前回審査会（平成27年6月9日）における指摘事項

参考資料2

図 武豊火力発電所地先海域における浚渫工事のイメージ

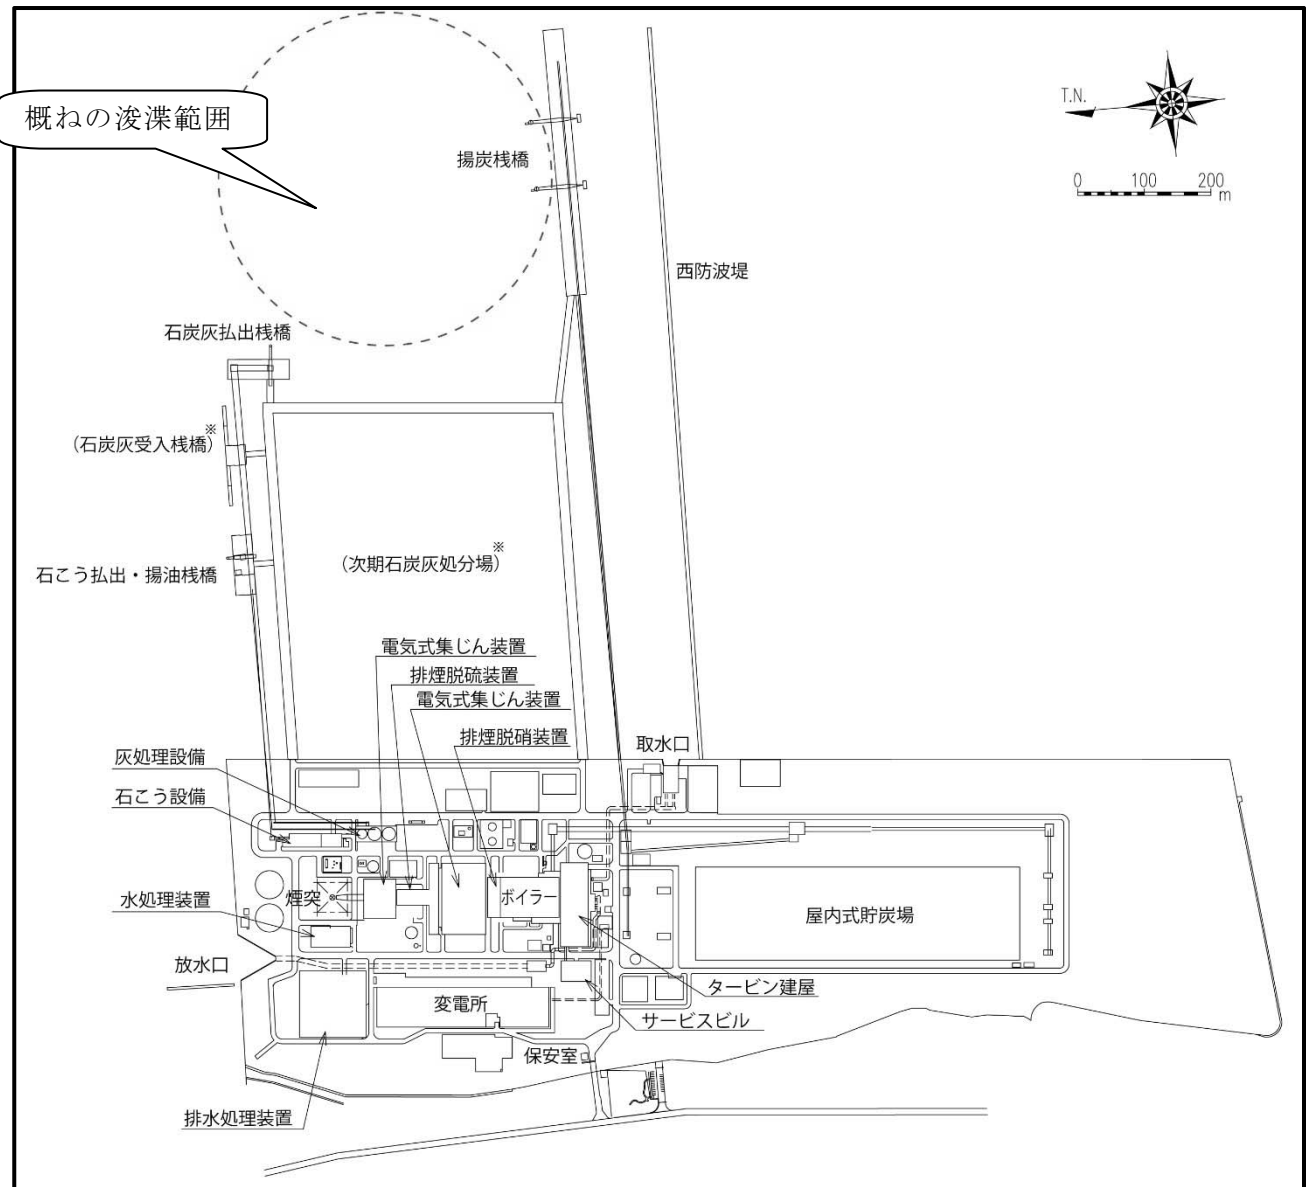
番号	指 摘 事 項	事 業 者 の 考 え 方
1	<p>本計画については、既に発電用燃料の種類や規模等が決定しているが、これらがどのような経緯により決定されたのか丁寧に説明されたい。</p>	<p>電源の設備形成にあたり、供給安定性、環境性、経済性、負荷追従性などを総合的に勘案し、原子力、石炭・LNG・石油などの火力、再生可能エネルギーなどの多様な電源種別をバランスよく組み合わせるよう努めております。</p> <p>その中で、石炭火力は、燃料の可採埋蔵量が豊富で産出国が分散しているなど、供給安定性、経済性の観点から優れており、重要な電源であると考えております。</p> <p>また、浜岡原子力発電所が停止するなか、40年を超える高経年火力発電設備を総動員して、これまで安定供給を確保してきましたが、これらの高経年火力発電設備は、経年によるトラブルが増加することや、劣化した設備の大規模な改修工事が必要となることに加え、最新鋭の火力発電設備に比べて、発電効率が低いという面もあります。</p> <p>このため、高経年火力発電設備については、劣化状況に加えて、需給状況や経済性なども踏まえたうえで、必要なものは新たに高効率設備へと更新していく必要があります。</p> <p>以上を踏まえて、今回の計画として、高経年火力発電設備である武豊火力発電所2～4号機（合計出力112.5万kW）の廃止及び最新鋭の石炭火力発電設備の5号機（107万kW）へのリプレースを決定しました。</p>
2	<p>武豊火力発電所（2～4号機）の稼働に伴う関係車両台数はどの程度か。</p>	<p>現状において、武豊火力発電所（2～4号機）の稼働時の関係車両台数の正確な記録はありませんが、通常においては、1日おおよそ200～300台程度の車両が運行しています。なお、将来の関係車両台数については、準備書でお示しします。</p>
3	<p>武豊火力発電所地先海域における浚渫工事について、掘削による既設設備への影響が懸念されるが、過去に似たような工事を経験しており、環境に対する影響を評価していればその内容を説明されたい。</p>	<p>直近の事例では、西名古屋火力発電所の7号系列建設において、浚渫工事（港湾工事）を実施しています。当該工事においては、事前に既設設備の構造、水深及び地盤状況を確認した上で、既設設備との離隔や地盤の安定勾配に配慮し、影響がないことを確認しています。</p> <p>武豊火力発電所地先海域における浚渫工事は、主に石炭船が揚炭栈橋に着離するために必要となる泊地について、航行に必要な水深を確保（中央航路と同水深）する目的で実施します。浚渫が想定される概ね範囲については、別紙1のとおりですが、詳細については、今後港湾関係者と調整しながら検討して参ります。</p> <p>武豊火力発電所地先海域についても、事前に既設設備の構造、水深及び地盤状況を確認した上で、既設設備に影響のないように対応して参ります。</p>
